**AVIS RELATIF À LA PROTECTION
CONTRE LES EVENTUELS EFFETS NOCIFS ET NUISANCES
PROVOQUÉS PAR LES RAYONNEMENTS NON IONISANTS
GÉNÉRÉS PAR DES ANTENNES ÉMETTRICES STATIONNAIRES**

Commune : SAINT-GHISLAIN - Exploitant : TELENET GROUP

Référence exploitant : HT1941P

Rapport n° 3579 / 2023

Figure 1 : Vue en plan des lieux de séjour et des points de contrôle

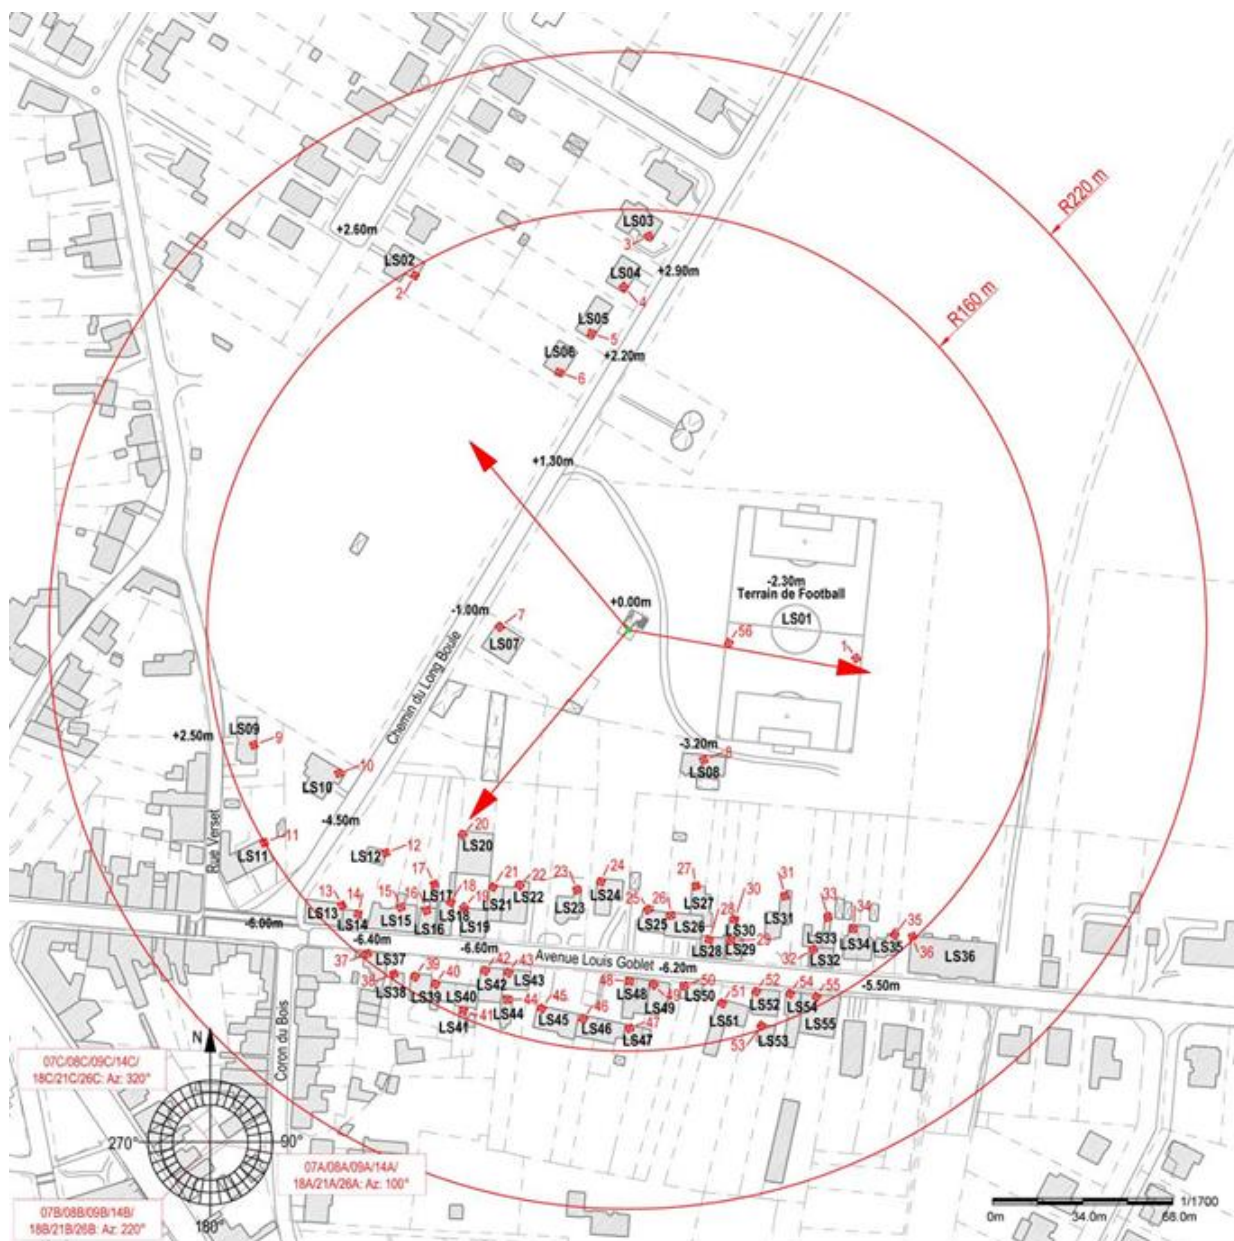
Les fréquences d'émission, la puissance rayonnée par chacune des antennes et leur gain permettent de déterminer le rayon de la zone à analyser. Tout dépassement de la limite par installation est exclu en dehors de cette zone. Le tableau 2 reprend les 35 LS² pour lesquels l'indice d'exposition est le plus élevé. Les différentes colonnes indiquent :

- le numéro du point de contrôle repris sur un des plans de la figure 1;
- le numéro du LS dans lequel se trouve le point de contrôle de la 1^{ère} colonne ;
- l'atténuation d'obstacle prise en compte pour le calcul de l'indice d'exposition dans le LS ;
- le résultat du calcul de l'indice d'exposition.

En ce qui concerne les antennes de l'installation mentionnées dans le tableau 1, la distance maximale à laquelle la limite pourrait être atteinte, à l'extérieur, est égale à 162,7 m. S'il n'y a pas de LS à une distance inférieure, les antennes respectent forcément la limite d'immission.

Dans le cas des LS situés à l'intérieur des bâtiments, une atténuation d'obstacle est prise en compte et il en résulte que la distance maximale à laquelle la limite pourrait être atteinte se réduit à 115,2 m.

Les résultats de l'évaluation décrite au paragraphe 4 indiquent que les antennes émettrices stationnaires de l'installation faisant l'objet du présent avis ne produisent pas, dans un lieu de séjour, un rayonnement électromagnétique maximum supérieur aux limites fixées à l'article 4 du décret.

En conclusion, les antennes émettrices stationnaires faisant partie de l'installation référencée dans le paragraphe 2 et dont les caractéristiques techniques sont résumées dans le tableau 1 **respectent les limites d'immission** fixées à l'article 4 du décret du 8 décembre 2022 (M.B. du 16.12.2022) modifiant le décret du 3 avril 2009 relatif à la protection contre les éventuels effets nocifs et nuisances provoqués par les rayonnements non ionisants générés par des antennes émettrices stationnaires.

Figure 2 : Vue en plan des installations d'antennes dans un rayon de 300 mètres autour de l'installation faisant l'objet de la demande d'avis

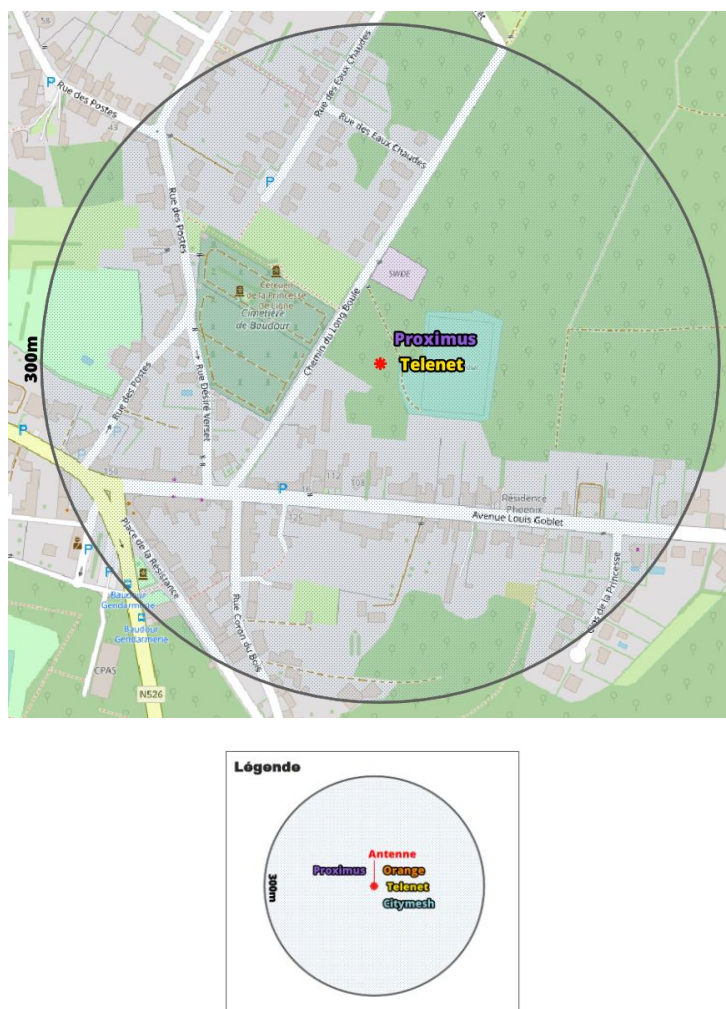
Le plan en projection verticale de la figure 2 indique la localisation des antennes actives éventuelles visées par le décret et situées dans un rayon de 300 mètres autour de l'installation référencée dans le paragraphe 2. Les données de localisation de ces antennes et les avis correspondant sont accessibles via le cadastre en ligne des antennes émettrices stationnaires⁶.

Compte tenu du nombre d'installations localisées dans la figure 2, il apparaît que l'intensité du rayonnement électromagnétique généré, dans les lieux de séjour situés à proximité de l'installation référencée dans le paragraphe 2, par l'ensemble des antennes émettrices stationnaires de l'ensemble des exploitants du même site d'antennes émettrices stationnaires respecte la limite fixée à l'article 4, § 2 du décret.
